Onderwerp: Boomadvies dijklichaam Westerpark
West langs de Haarlemmerweg te Amsterdam
Project: Westerpark West
Datum: 30-11-2018

Boomadvies wijzigen dijklichaam Westerpark West

Ontwerp dijklichaam met boomlocaties

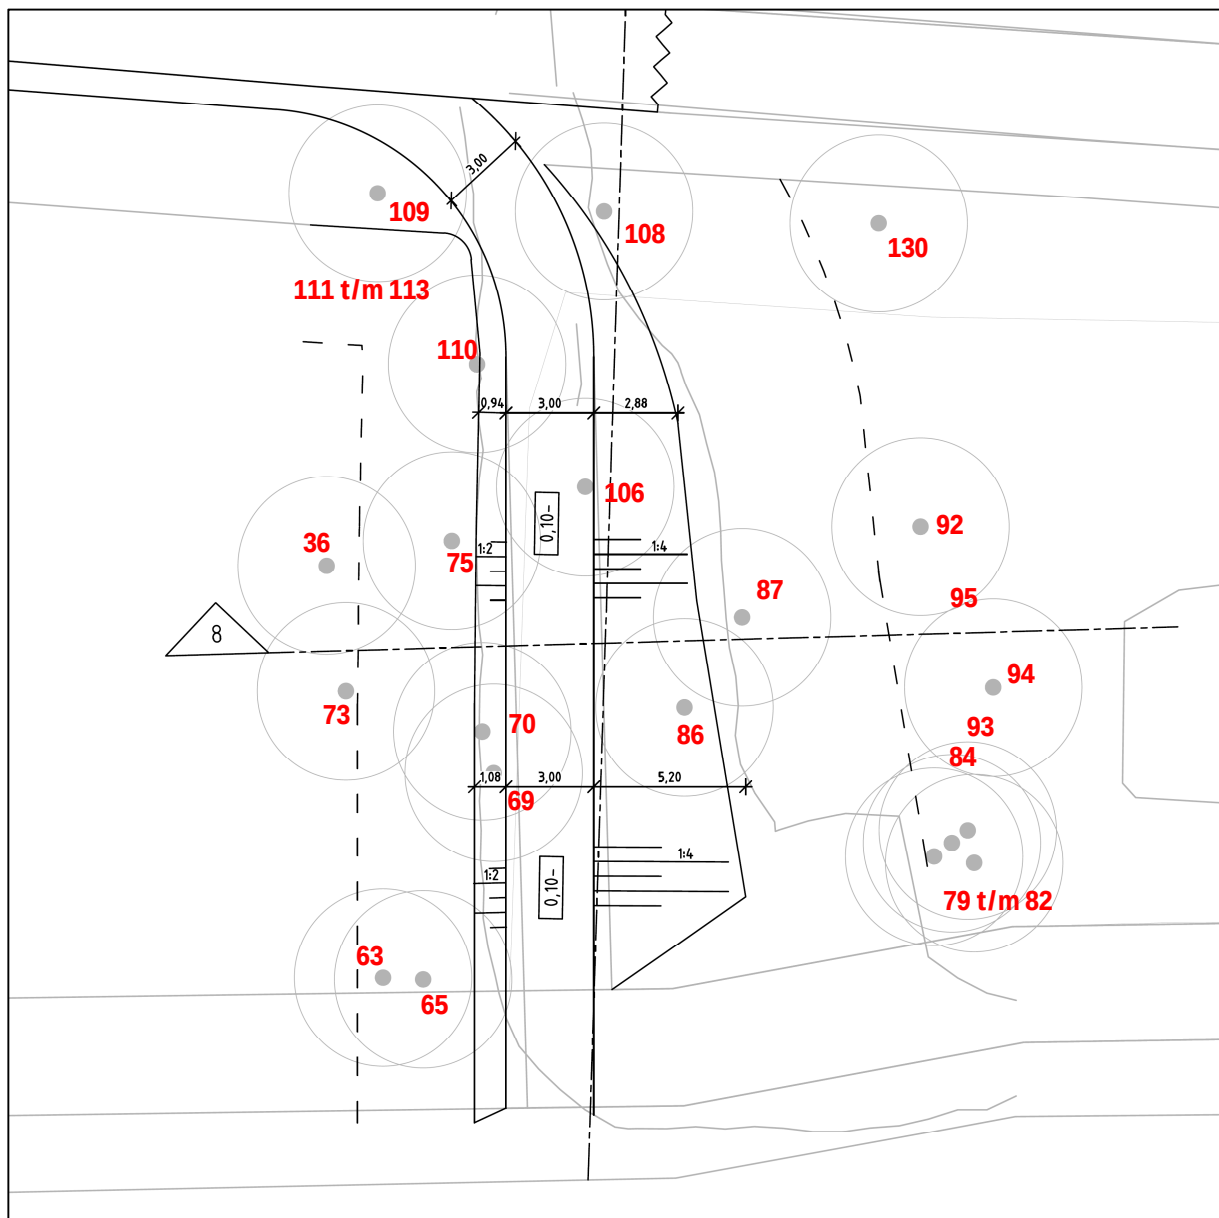
In het gebied binnen de gestippelde lijnen moet gegraven worden en kunnen bomen niet behouden blijven. Net buiten deze zone dienen ook enkele bomen te worden verwijderd. Buiten de afgraafgrenzen blijven de mogelijkheden voor bestaande en toekomstige bomen aanwezig. Bomen hebben in dit gebied namelijk geen invloed op de stabiliteit van de dijk. Op de volgende bladzijde is een uitsnede van deze tekening opgenomen met daarop de boomnummering. Alleen de grotere bomen zijn hier op aangegeven. De bomenlijst in de bijlage bevat een overzicht met conditie, kwaliteit en waardebeoordeling van alle te vellen exemplaren.

Deze jonge ratelpopulier is onderdeel van een vrij dichte boomgroep. Er is sprake van concurrentie. De boom is individueel naar verwachting niet duurzaam te behouden. Deze boom is derhalve ingedeeld in categorie 2 (advies vellen vanwege te verwachten boomschade).

De jonge populieren hebben een matige conditie en staan in een zone waar gegraven moet worden. Vellen is van belang. Dit betreft in beide gevallen categorie 1 (Vellen vanwege aanleg dijklichaam). Een voordeel hierbij is dat er door de kap van deze exemplaren een grote naburige populier, aan de zijde van de parkeerplaatsen, weer beter vrij kan uitgroeien. Ook in het geval er geen sprake was geweest van werkzaamheden was voor deze exemplaren een veladvies uit beheeroverweging aan de orde.

Dit betreft in principe één boom met meerdere stammen. In verband met de slechte kwaliteit raden we aan om de stam met nummer 79 te verwijderen. In het kader van de werkzaamheden geldt dit des te meer. De overige drie voldoende gezonde stammen kunnen voorlopig behouden blijven. Er is wel noodzaak tot onderhoudssnoei. Het betreft hier in hoofdzaak een onderhoudsmaatregel. Nummer 79 is ingedeeld in categorie 4 (vel advies uit beheeroverweging).

Deze jonge veldesdoorns maken onderdeel uit van een hele dichte boomgroep. Boom 111 tot en met 113 kunnen naar verwachting behouden blijven. Een beperkte grondophoging voor het dijklichaam zo nodig tot 15 cm kunnen deze bomen naar verwachting overleven. Voorzichtig werken is van belang om deze bomen zo min mogelijk te beschadigen.

Dit betreft een jonge gewone es. De boom wordt gespaard door het dijklichaam enkele meters verder dan in eerste instantie gepland uit de stam te realiseren. Het is hierbij van belang dat de zone van de kroonprojectie wordt beschermd. Verplanten van de essen wordt afgeraden vanwege een te grote kans op uitval.

Deze vier bomen (ratelpopulieren en een Noorse esdoorn) kunnen net als de eerder genoemde lindes niet behouden blijven in verband met de aanleg van het dijklichaam (categorie 1).
